廃炉発官 30 第 259 号  
平成 31 年 1 月 8 日

福島第一原子力発電所 特定原子力施設に係る実施計画 変更認可申請書の  
一部補正について

- 「福島第一原子力発電所 特定原子力施設に係る実施計画」  
中低濃度タンク（Cエリアフランジタンク）の撤去及びRO濃縮水移送ポンプの一部撤去に関する審査の進捗を踏まえ、下記の通り補正を行う。

図-1 配管概略図 (1/17)

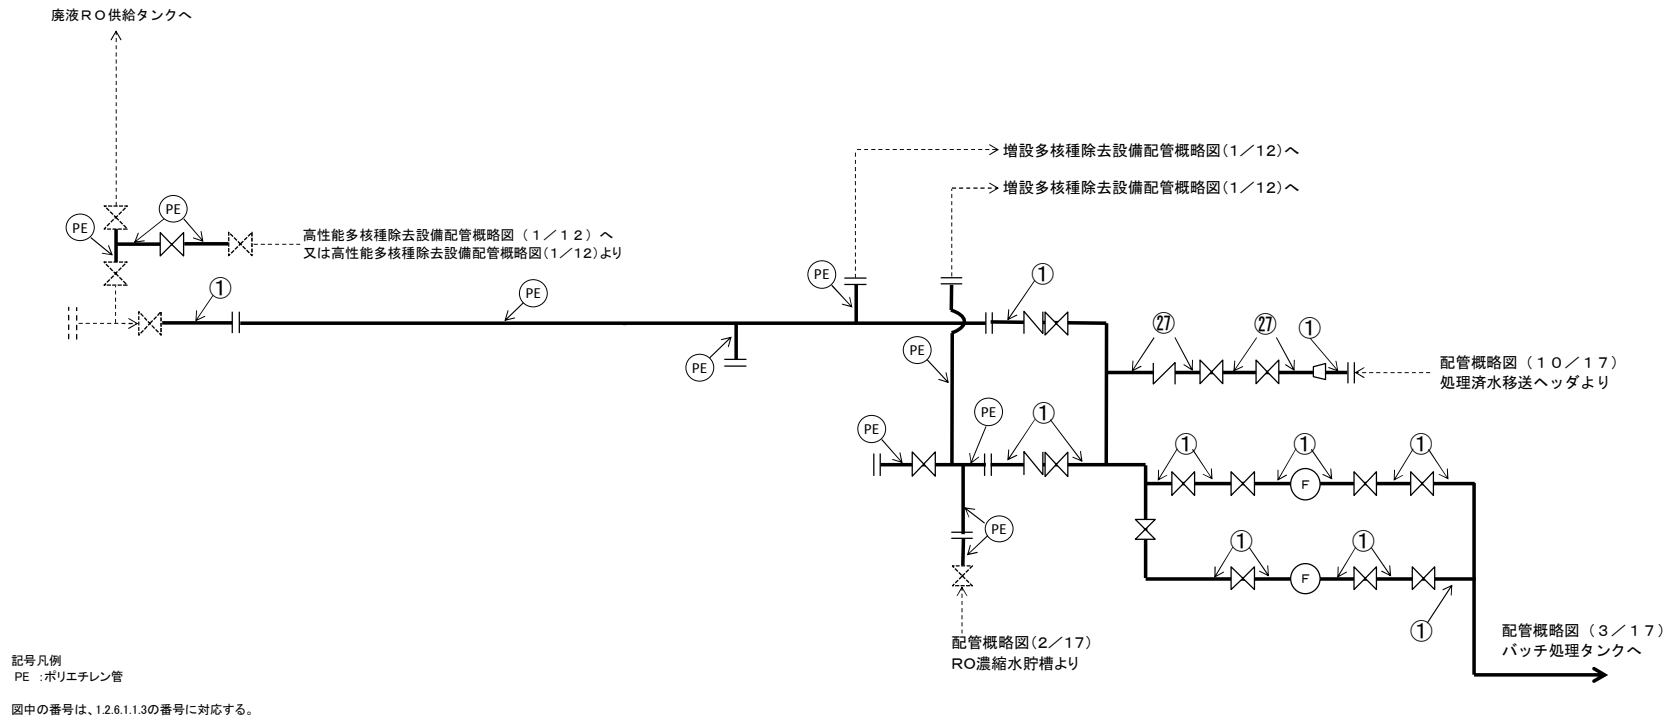
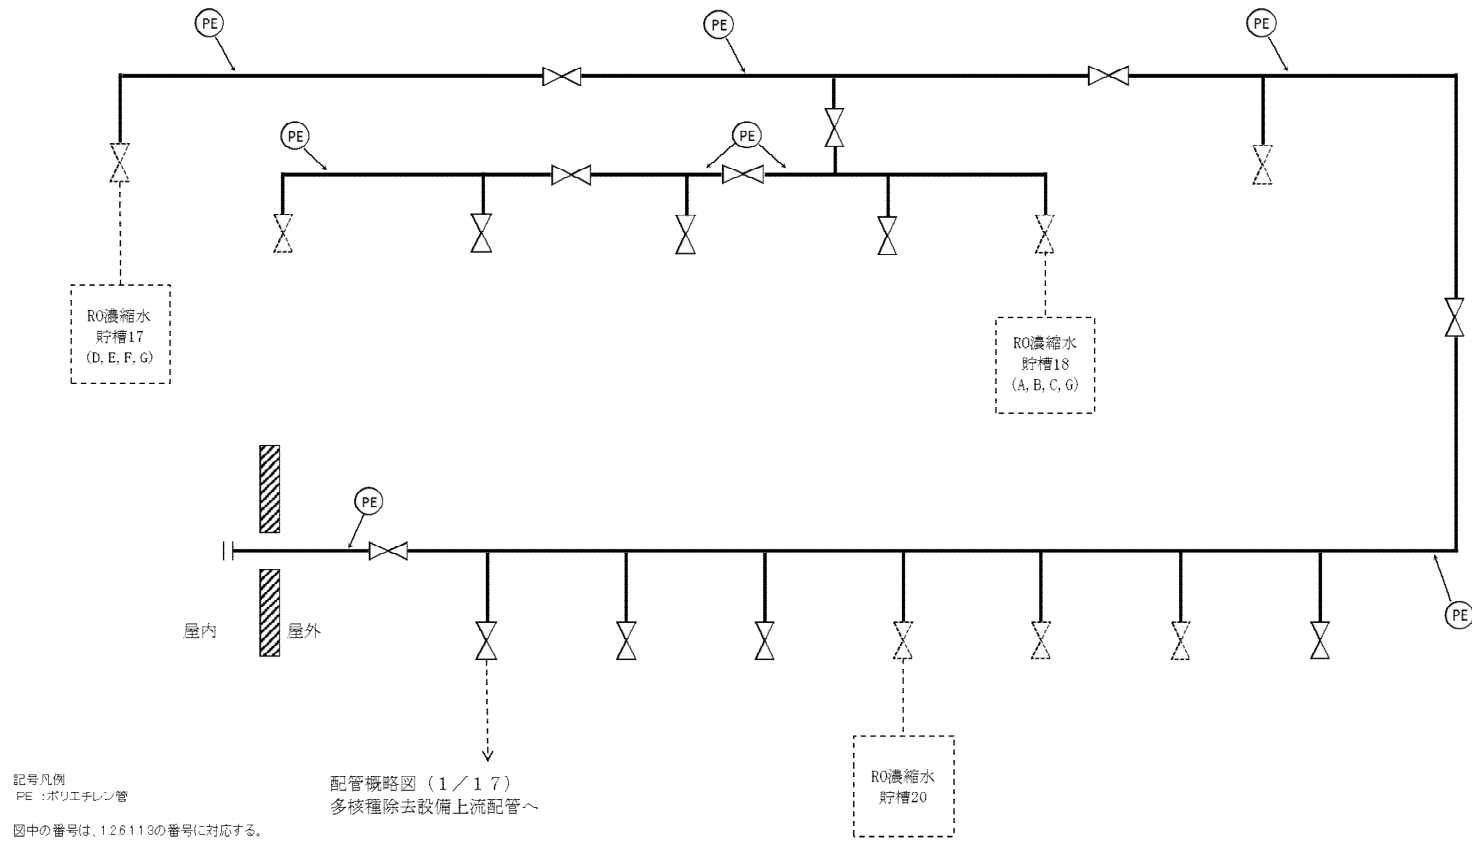
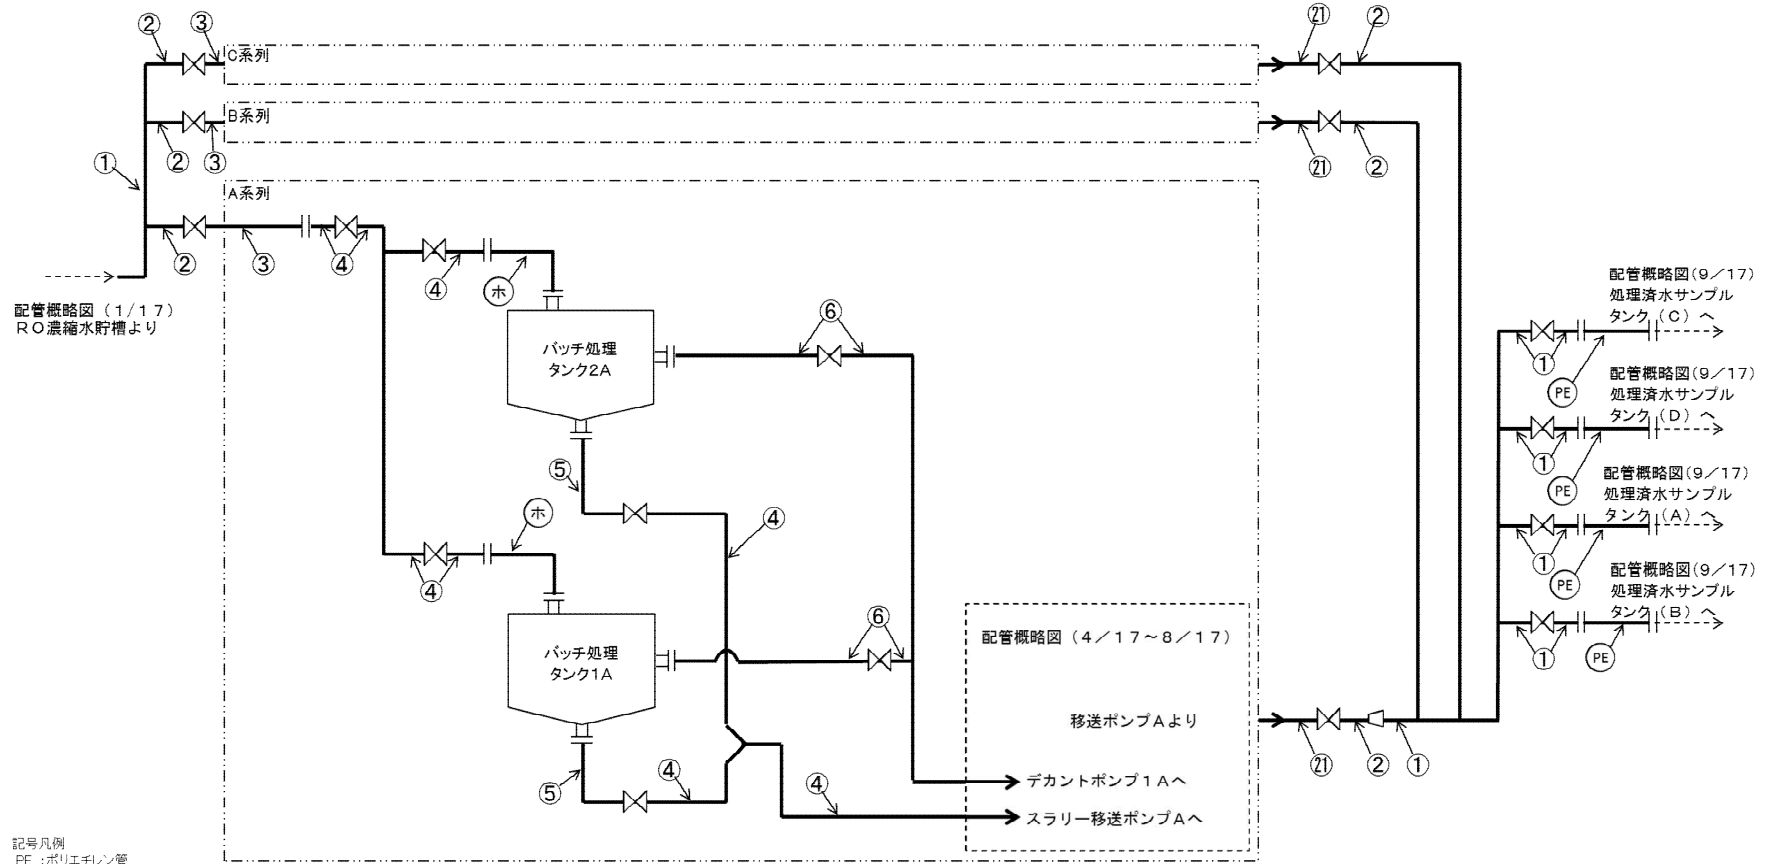
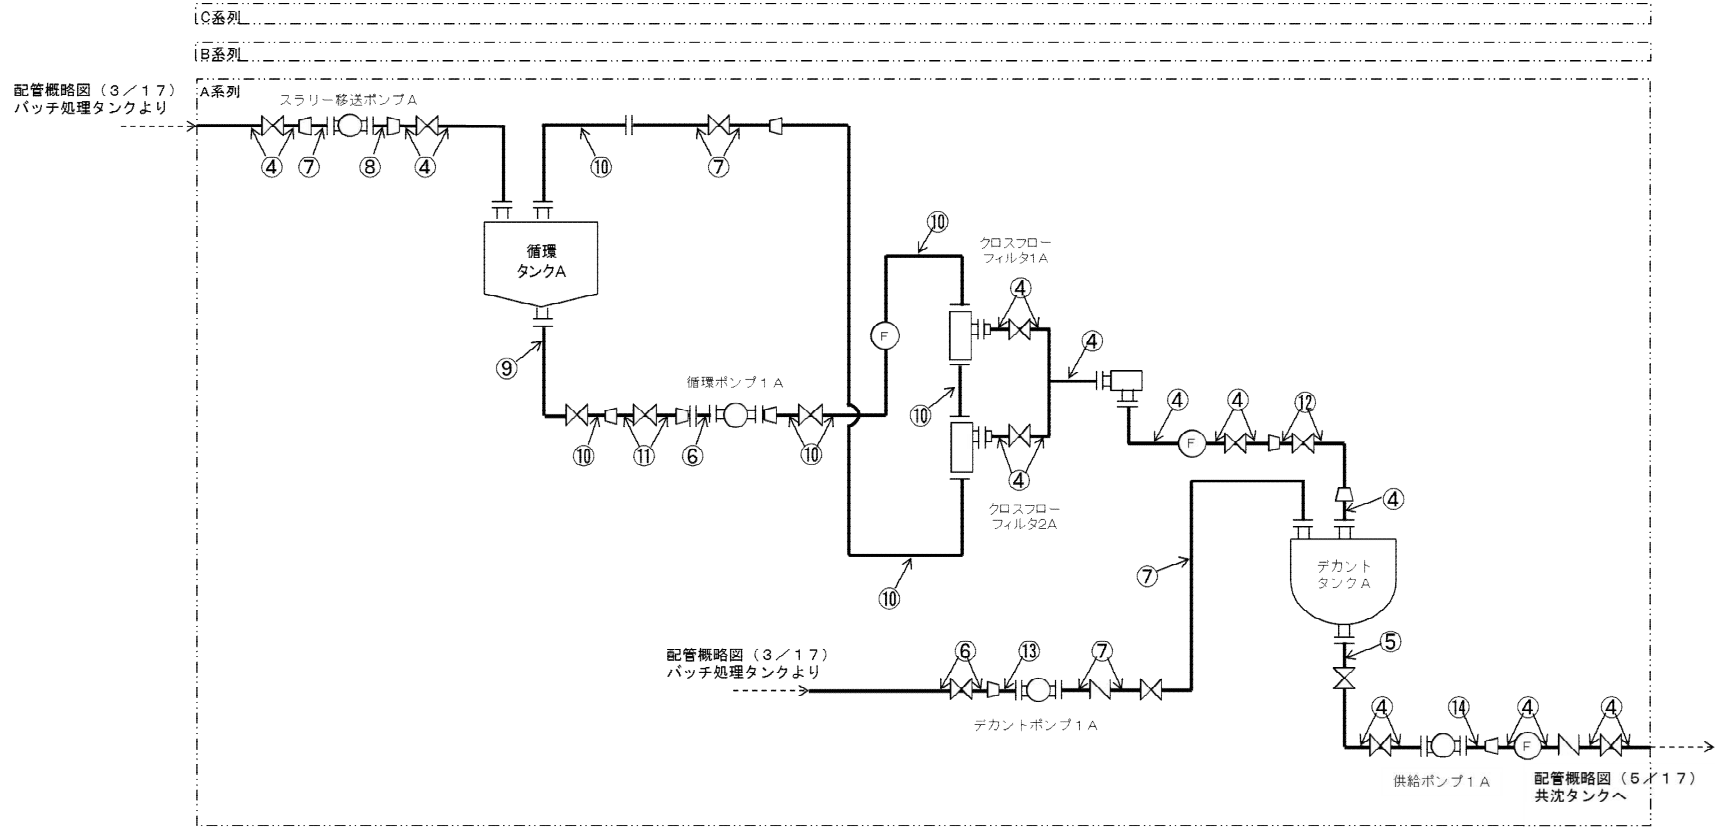
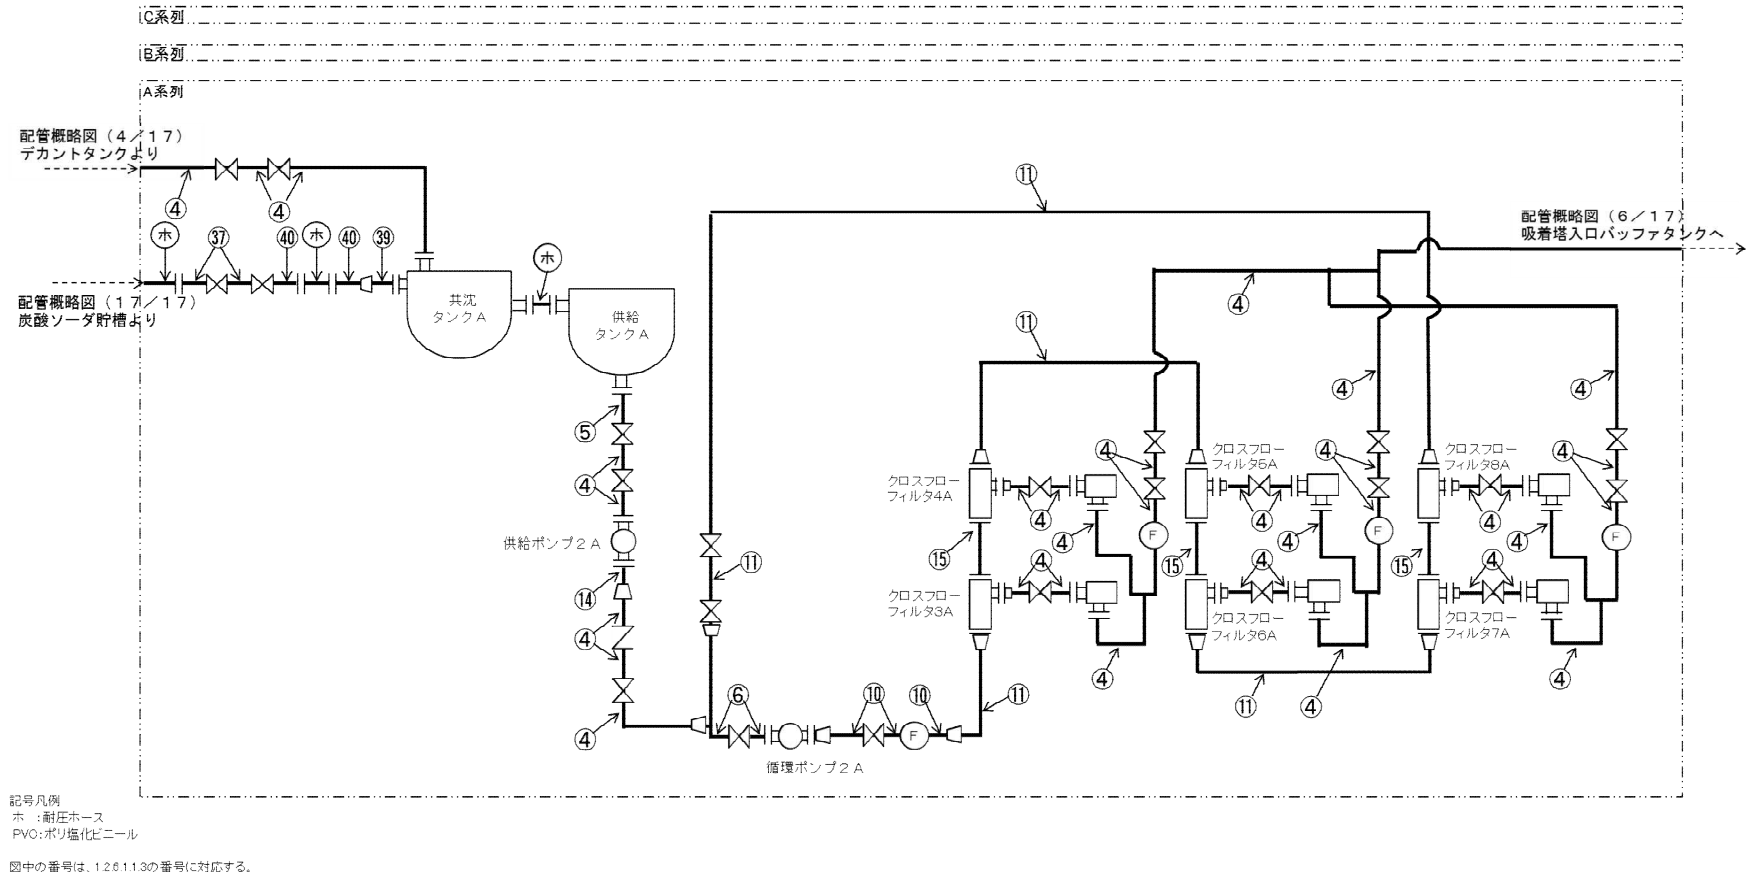
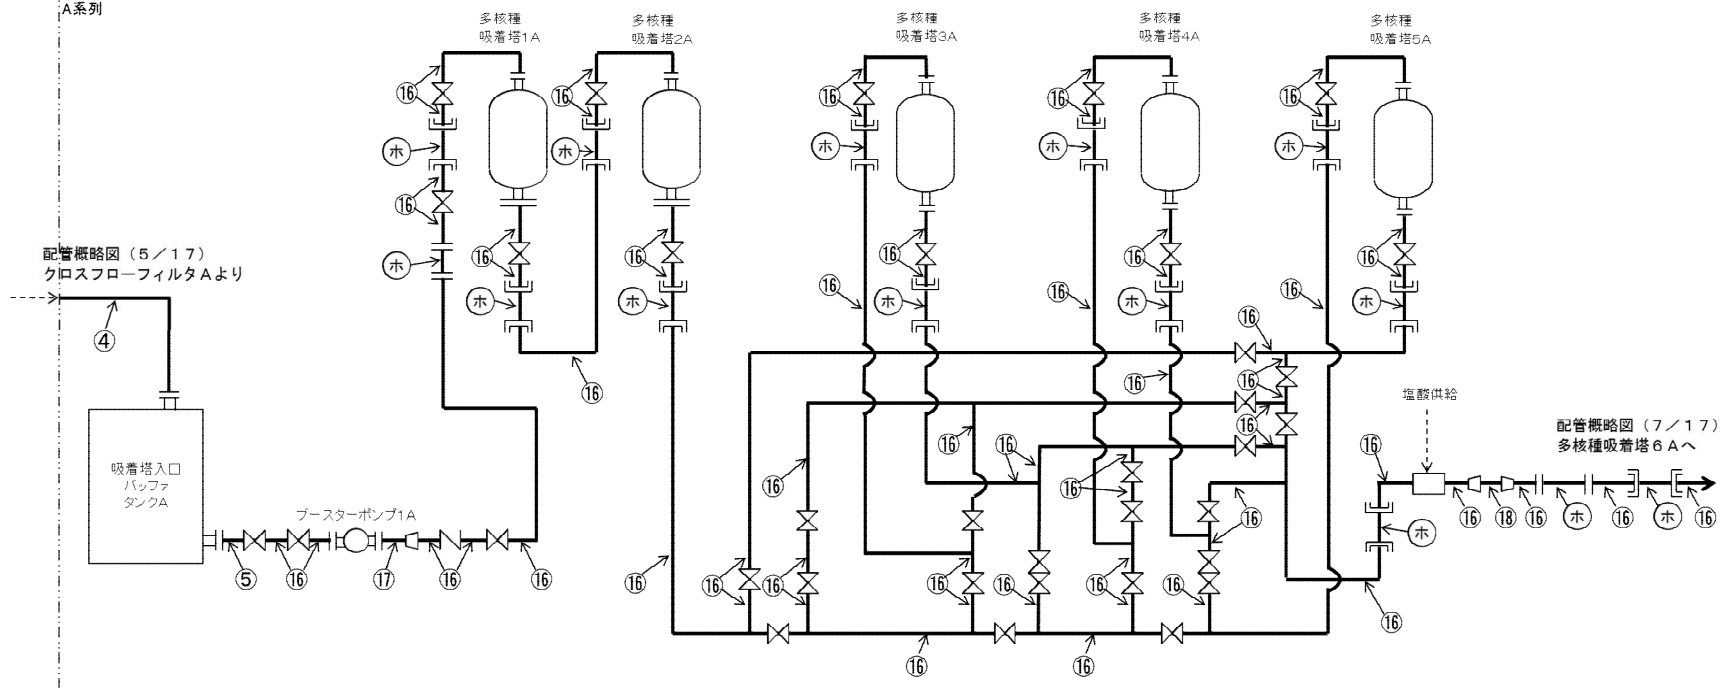
添付資料－2

- ・配管概略図の記載の変更
